## Wettbewerb Hallenbad Biel

4. Peis (2500 Fr.), Entwurf Nr. 10.  
Verfasser: Arch. BENOIT DE  
MONTMOLLIN, Biel

## Wettbewerb für ein Hallenbad und ein Verwaltungsgebäude in Biel

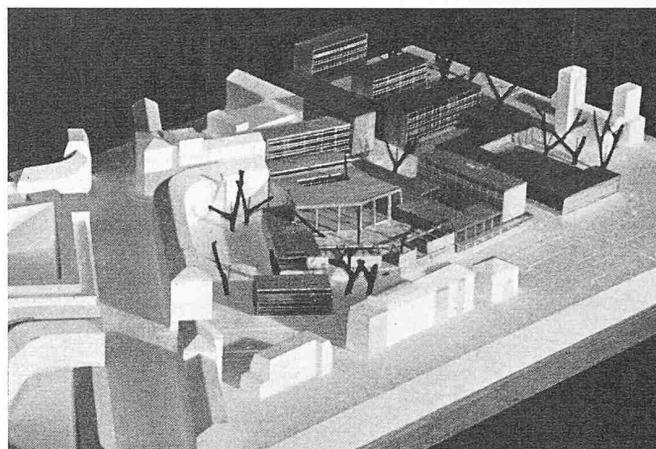
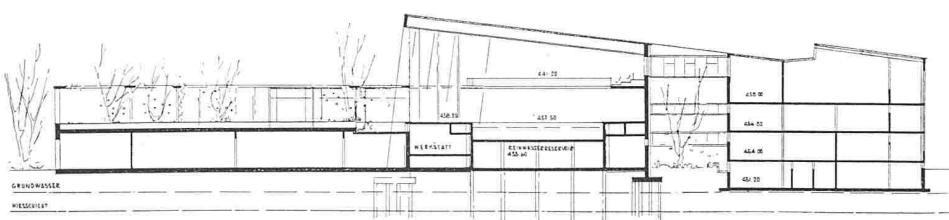
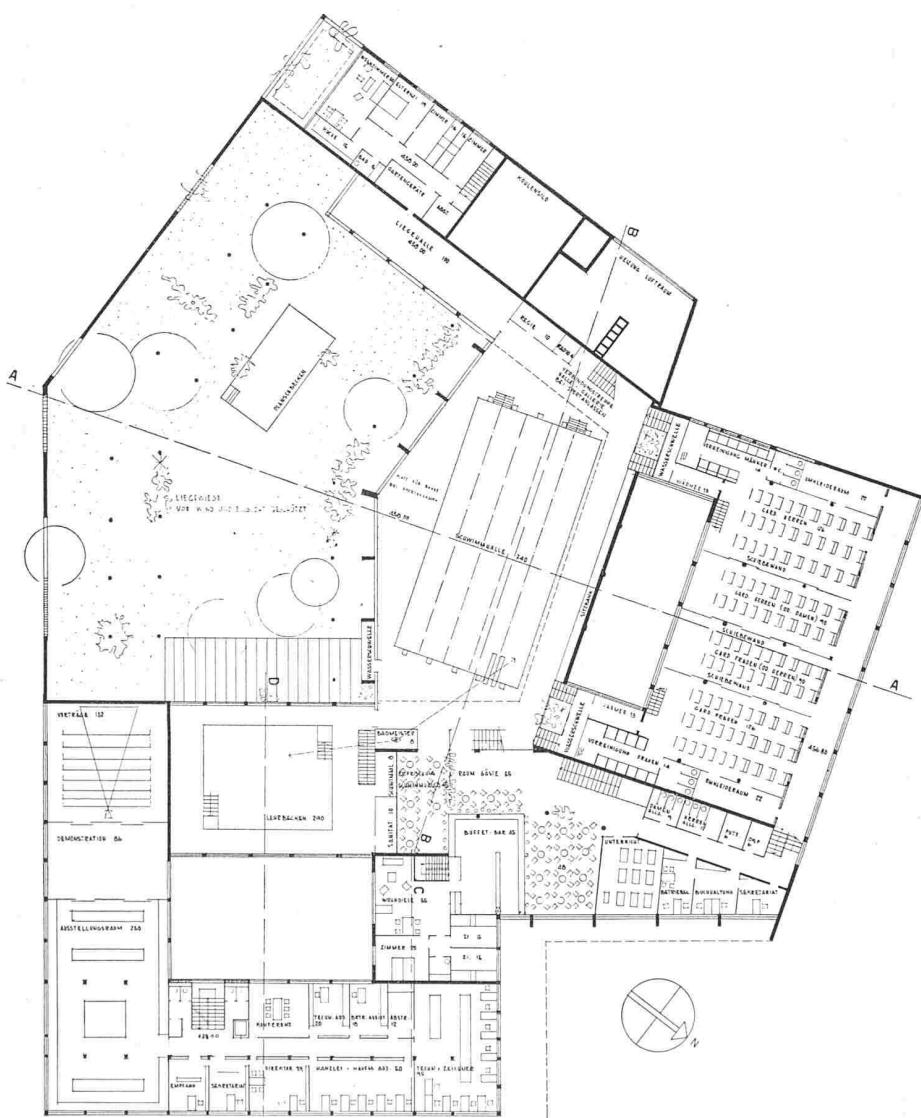
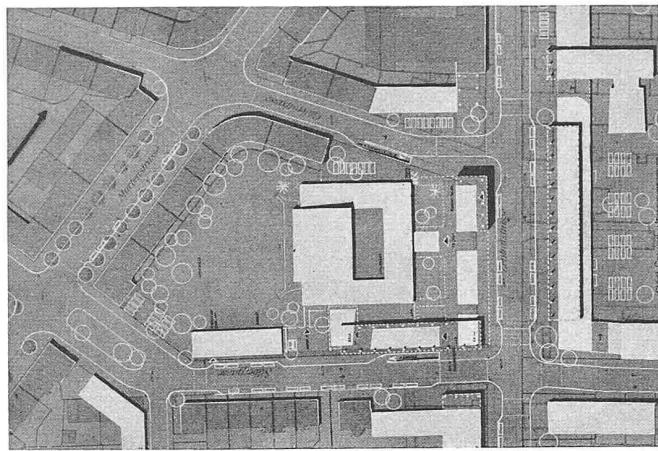
Von der Voraussetzung ausgehend, dass die Südlage für eine Schwimmhalle von vornehmlich günstige Möglichkeiten bietet, hat der Verfasser mit seinem Versuch, hiefür eine Lösung zu finden, einen interessanten Beitrag geliefert. Infolge der geringen Geländetiefe in der Nord-Südrichtung ergibt sich eine städtebaulich wenig befriedigende Komposition der Baukörper und der verbleibenden Strassenräume. Der Haupteingang des Gebäudes ist an einem Strassenhof an der Ecke Güterstrasse/Zentralstrasse gelegen und vom direkten Verkehr abgerückt. Für eine reichliche Parkierungsmöglichkeit sowohl im Freien von der Silbergasse aus, als auch unter der Terrassenanlage für eine grosse Anzahl Wagen ist gesorgt. Der Vorzug des Projektes liegt in der Tatsache begründet, dass die erhöhte Gartenterrasse durch Flügelbauten und durch eine Pergola zu einer Einheit zusammengefügt und von der Sicht aus der Nachbarschaft abgedeckt wurde. Es ist offensichtlich, dass die Raumknappheit, die zur Unterbringung der verlangten Betriebsräume zur Badeanlage in 4 Geschossen führt, sich nachteilig auswirkt. Die Raumausbildung der grossen Halle ist mit aller Konsequenz zu einem reizvollen Zentralmotiv ausgestaltet worden. Die Ausdehnung der Sitzstufen ist ungenügend. Die Tribüne bietet ungenügende Sichtverhältnisse. Der Beckenumgang wird an 2 Stellen eingeengt. Das Lehrschwimmbecken, ebenfalls in guter Beziehung zum Gartenhof, ist vom Hauptraume optisch und akustisch zweckmäßig weiter abgerückt, die Höhe des Raumes ist aber ungenügend. Die Eigenart des

Entwurfes konnte mit einer überzeugenden kubischen Gestaltung nicht in Einklang gebracht werden. Der Verfasser hat mit konstruktiven Mitteln einen anerkennenswerten Ausdruck für seinen Innenraum gefunden. Bei verhältnismässig niedrigen Anlagekosten sind hohe Betriebskosten infolge des 4-geschossigen Badebetriebes zu erwarten.

## 5. Preis (2200 Fr.). Entwurf Nr. 12. Verfasser: Arch. PH. BRIDEL, Zürich

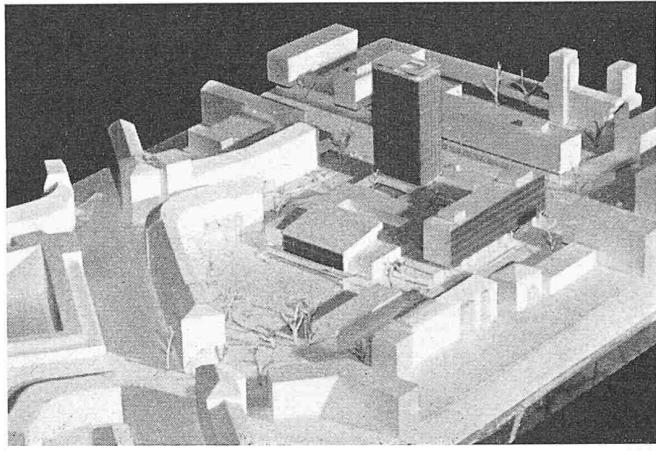
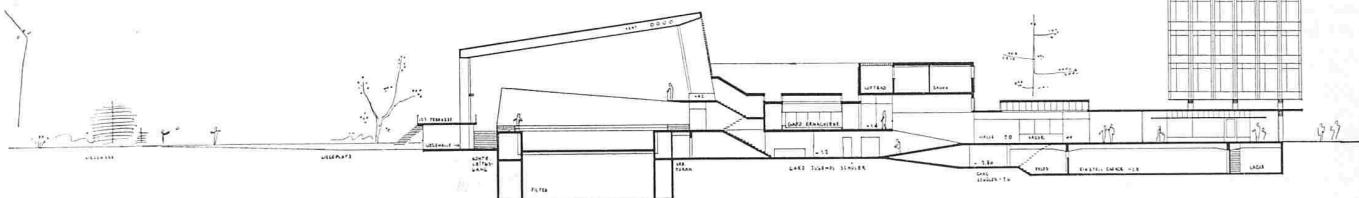
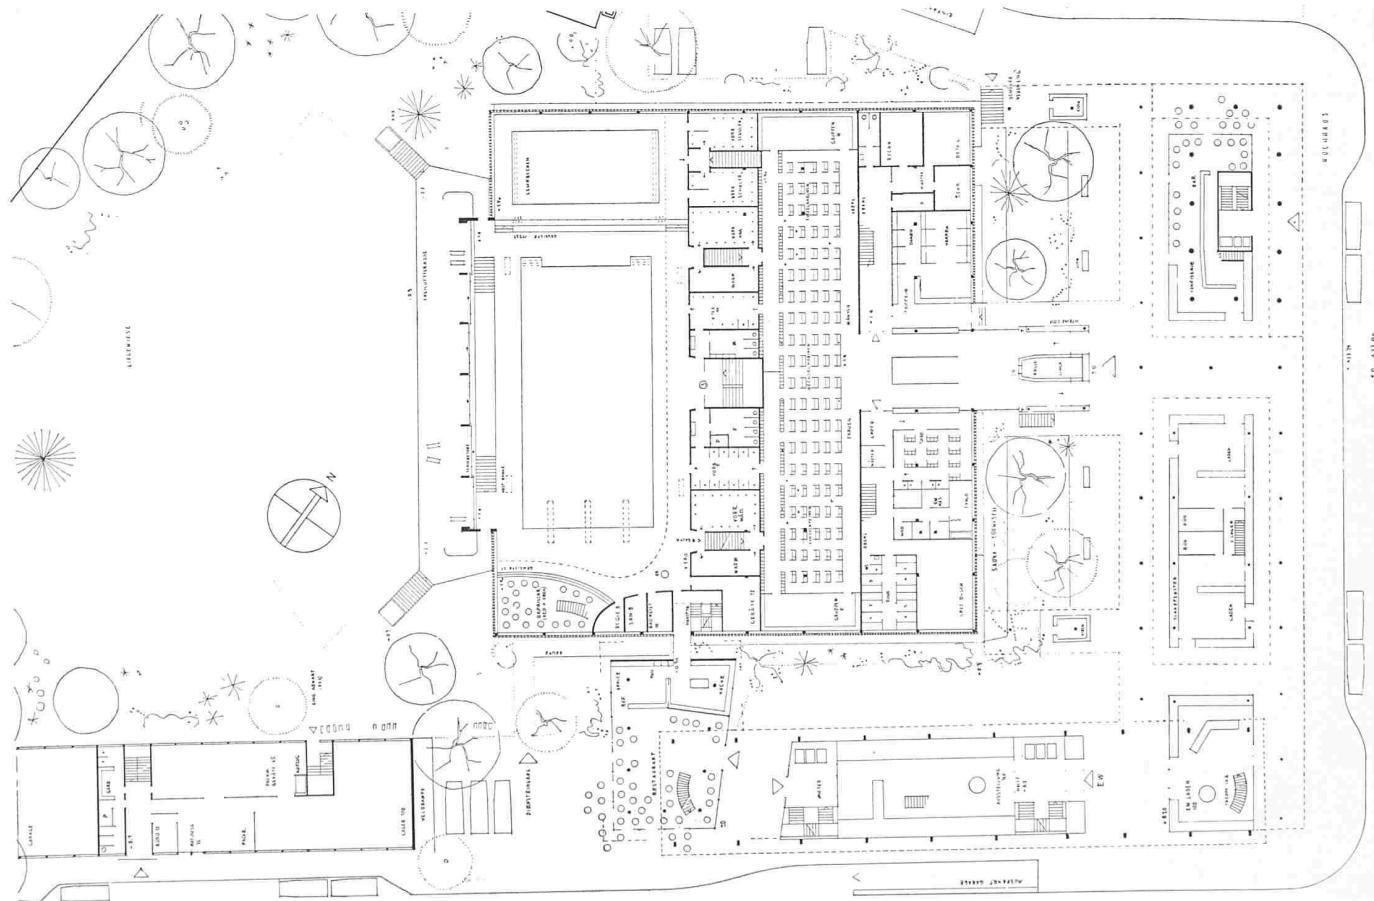
Gut gruppierte Komposition der Baulörper. Günstige Verkehrsführung mit innerer Ladenstrasse. Der städtebauliche Vorschlag des dominierenden Hochhauses mit Korrektur der Mündung der Güterstrasse in die Centralstrasse ist bemerkenswert.

Ueberschreitung der Baulinie um Arkadenbreite. Das verhältnismässig hohe Verwaltungsgebäude längs der Silbergasse beschattet den niedrigeren Trakt des Schwimmabades erheblich. Die Parkierungsmöglichkeit längs den Strassenrändern und im Untergeschoss ist gut studiert. Der Einbau von Rampen statt Treppen in einem grossen Badebetrieb hat

zweifellos Vorteile. In diesem Falle wird jedoch die Eingangshalle, welche die Funktion einer Verteilerhalle zu übernehmen hat, vermisst. Weitgehend aufgelockerte Ueberbauung mit reizvollen Innenhöfen. Die Organisation und Verkehrsführung des Badebetriebes ist sehr gut gelöst. Die Möglichkeit der Zuteilung der Kabinen nach dem jeweiligen Bedarf ist in bester Art gewährleistet.

Die Trennung der Saunaanlage auf 2 Geschosse ist betrieblich nachteilig. Die räumliche Gestaltung der Schwimmhalle ist sehr gut. Die höhergelegte Liegeterrasse stört die Sicht ins Freie. Die Sitzstufen zwischen Lehrschwimmbecken und Schwimmbecken sind nicht nach Programm angeordnet und ergeben Unfallgefahr. Die geschwungene Form der Galerie entspricht nicht

**6. Preis (1800 Fr.). Entwurf Nr. 17. Verfasser: Arch. H. BRECHBÜHLER, Bern, Mitarbeiter: D. GUTCHEN**

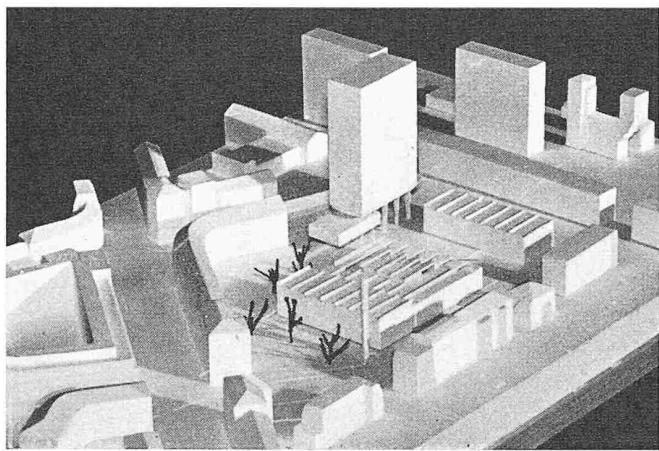
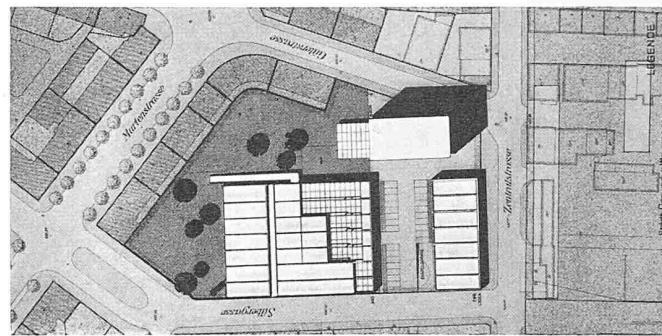
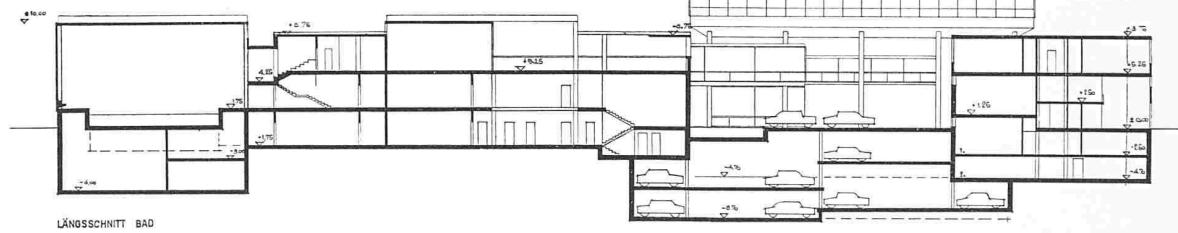
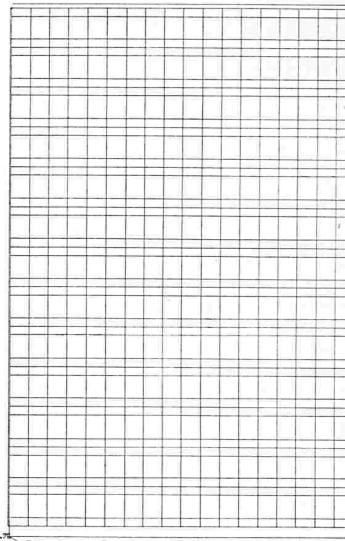
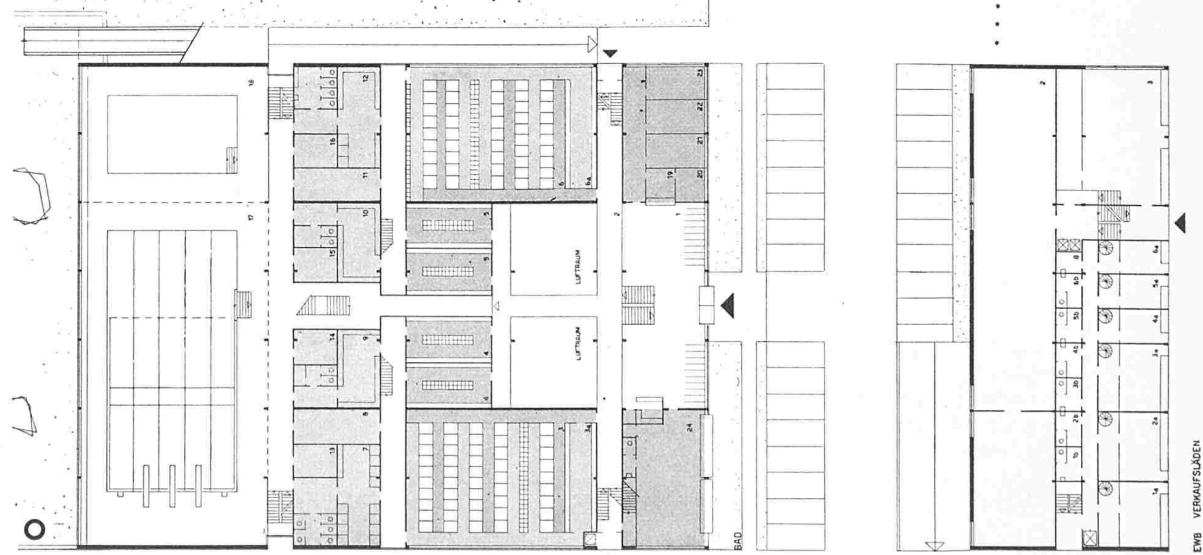
Durch die vollständige Trennung der einzelnen Aufgabengebiete in 3 Baublöcke im zur Verfügung stehenden Terrain entsteht eine klare Lösung. Das Gelände wird aber für die Zwecke des Schwimmbades nicht ausgenutzt. Das voluminöse, alles dominierte Hochhaus an der Ecke der Güterstrasse/Zentralstrasse beeinträchtigt die daneben liegenden Wohngebäude und führt nicht zu einer annehmbaren städtebaulichen Lösung. Ein Laden- und Geschäftsbau an der Zentralstrasse ist richtig disponiert. Die Absicht, Parkierungsmöglichkeit zwischen diesem Trakt und dem Schwimmhochhaus zu schaffen, führt zu einer Verschiebung des Schwimmhochhauses in zu grosse Nähe der Randbebauung. Wenn die Organisation des Badebetriebes durch die Übersichtlichkeit und Klarheit auffällt, müssen doch insbesondere beim unteren Geschoss erhebliche Mängel konstatiert werden. Die Schwimmhalle, die schematisch wirkt, weist für sportliche Benützung den erheblichen Mangel an guter Tribünenansicht auf. Die Kombination von Gymnastiksaal, Erfrischungsraum und Liegehalle mit einer Dachterrasse ist ein guter Vorschlag. Die Wege von der Schwimmhalle zu dieser Dachterrasse und von dieser wiederum zur Liegewiese sind umständlich. Die verlangte Verbindung zwischen Restaurant (im

Hochhausblock) mit dem Erfrischungsraum beim Schwimmhochhaus ist nicht erreicht. Die Art der Einstellgarage in 2 Geschossen längs einer verhältnismässig steilen Rampe ist fragwürdig. Das vorgeschlagene Hochhaus ergibt eine grosse Nutzungsfläche. Wenn auch die kubische Zusammenstellung der getrennten Baumaschen und die Fassadengestaltung eindeutig und klar erscheinen, so muss die gesamte Haltung als zu gewaltsam bezeichnet werden und wirkt allzu nüchtern.

1. Ankauf (1500 Fr.). Entwurf Nr. 16. Verfasser: Arch. FR. MEIER-KÜENZI, Biel

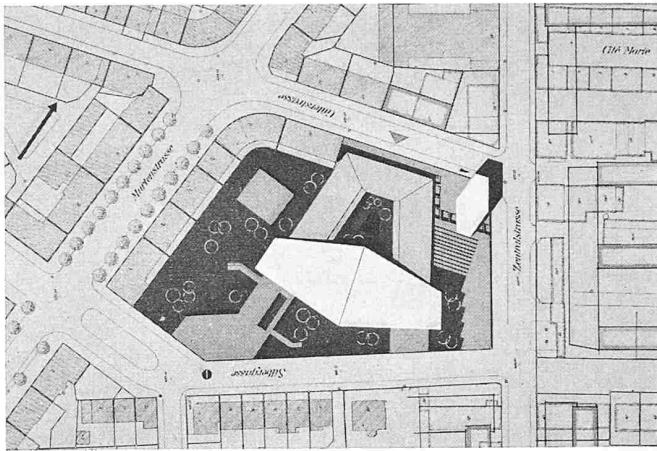
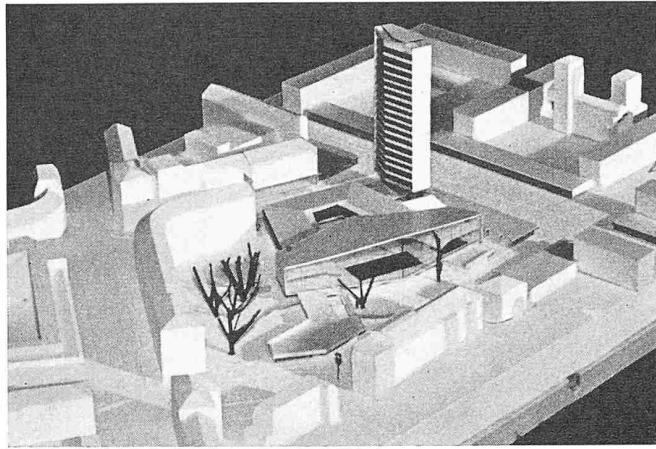
Die Absicht, in einer weiträumigen Komposition eine grosse Schwimmhalle nach Süden zu orientieren, ist anerkennenswert. Die verbleibende Grünfläche wird in verhältnismässig kleine Abschnitte zerlegt. Ein genügender freier Raum könnte nur durch Aufhebung der Silbergasse erreicht werden. Die interessant gegliederte Horizontalentwicklung als Basis der Schwimmhalle wird durch die in dieser Form angeordnete Dominante des Hochhauses gestört. Der Hauptzugang an

der ruhigeren Güterstrasse liegt günstig. Parkierungsmöglichkeit für Autos besteht nur über eine Rampe im 2. Untergeschoss. Die Anordnung von zwei sich nach der grossen Schwimmhalle öffnenden Flügeln ergibt eine übersichtliche und klare Verkehrs-führung aller Besucher-kategorien. Die hochgelegte, grosszügig gestaltete Schwimmhalle, die sich voll nach der Sonne öffnet und in schöner Beziehung zu der vorge-lagerten Ruheterrasse steht, ist in ihrer freien Form zu anerkennen. Sie gibt aber den schauspor-tlichen Veranstaltungen ein Ueber-gewicht, das dem täglichen Be-trieb nicht zugute kommt. Die Halle rückt zu nahe an die Strasse und findet das ihr ange-messene nötige Vorgelände nicht. Das Restaurant ist mit Südlage an der Silbergasse gut gelegen, die Küche trennt jedoch in uner-wünschter Weise die Freiflächen. Die Liegehalle und das Lehr-schwimmbecken ergänzen in schö-ner Folge den grossen Schwimm-hallenraum. Die darüber ange-ordneten Terrassen für Erfri-echungsraum und Ausstellung sind für den Tagesbedarf über-flüssig.

2. Ankauf (1000 Fr.). Entwurf Nr. 13. Verfasser: Arch. E. GISEL, Zürich, Mitarbeiter: Arch. A. BÄR und cand. arch. CHR. BERIGER

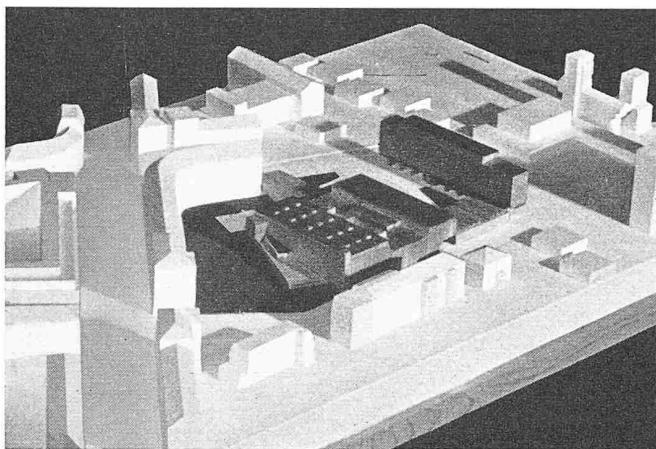
Verhältnismässig bescheidene, interessante Gruppierung unter Vermeidung hoher Baumassen. Versuch einer räumlichen Tiefengliederung mit Hofbildung in enger Beziehung zum Strassenraum, dadurch bedingt, zu nahe Heranrücken der Baumasse an die bestehende Randbebauung. Es bleibt kein genügender Raum für

Liegewiese und Grünanlage. Die Aufgliederung der Baderäume kann nicht befriedigen. Die Verkehrsführung ist ungenügend und die Schwimmhalle eignet sich nicht für sportliche Veranstaltungen. Betriebskontrolle sehr erschwert. Die Gestaltung einer nach Süden gerichteten äussern Liegerampe, die durch die Trennung der Schwimmbecken in eine höhere und tiefere Lage erreicht wird, ist interessant, bedingt jedoch eine Anordnung, die sich

bezüglich Aufsicht und sportlicher Nutzung nachteilig auswirkt. Das Werkstattgebäude des EW zwischen Strassenstrakt und dem Hallenbad erhält an dieser Stelle eine übertriebene Bedeutung. Der schmale Laden- und Bürotrakt ergibt eine gute Durchsicht, ist dagegen für die Nutzung mit einseitig angeordneten Räumen unwirtschaftlich. Der Restaurationstrakt liegt an der Güterstrasse innerhalb der Baugruppe richtig, die Verbindung zum Erfrischungs-

raum ist weitläufig. Die kubische Gliederung ist charaktervoll und interessant. Die Raumgestaltung der Schwimmhalle mit der ansteigenden Aufenthaltszone ist beachtenswert, für sportliche Zwecke und den täglichen Badebetrieb jedoch nicht zweckmässig. Die Fassaden zeigen persönliche Eigenart und gute Proportionen. Das bescheidene charaktervolle Projekt zeichnet sich durch eine sympathische menschliche Haltung aus.
